เรื่อง ชี้แจงข้อบกพร่องในระบบolumนिरักขของรถยนต์ไฟฟ้า VOLT รุ่น FOR 2

## รายงานการตรวจสอบ Air Bag

### 1. ปัญหา ระบบ Air Bag รถไฟฟ้า VOLT รุ่น For 2

#### EDR&ACU (安全气囊)

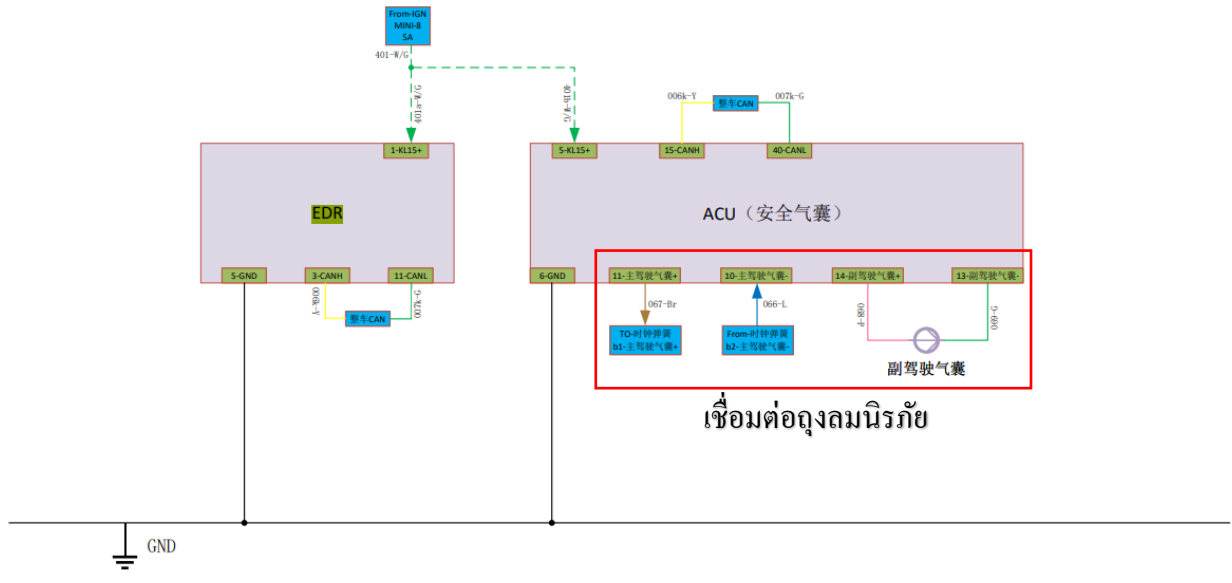
#### 1.1. ไม่พบสายสัญญาณอุปกรณ์ Air Bag ที่เชื่อมต่อเข้าระบบกล่องควบคุม

B104800 ความต้านทานของถุงลมนิรภัยด้านหน้าของผู้โดยสารใหญ่เกินไป (ปัจจุบัน)

B104600 ความต้านทานของถุงลมนิรภัยด้านหน้าของคนที่นั่งมีขนาดใหญ่เกินไป (ปัจจุบัน)

เชื่อมต่อ สายสัญญาณเข้ากับกล่องควบคุม ECU

สายสัญญาณ เชื่อมต่อ กล่องควบคุมเข้า Air Bag

ตรวจสอบสัญญาณข้อบกพร่อง
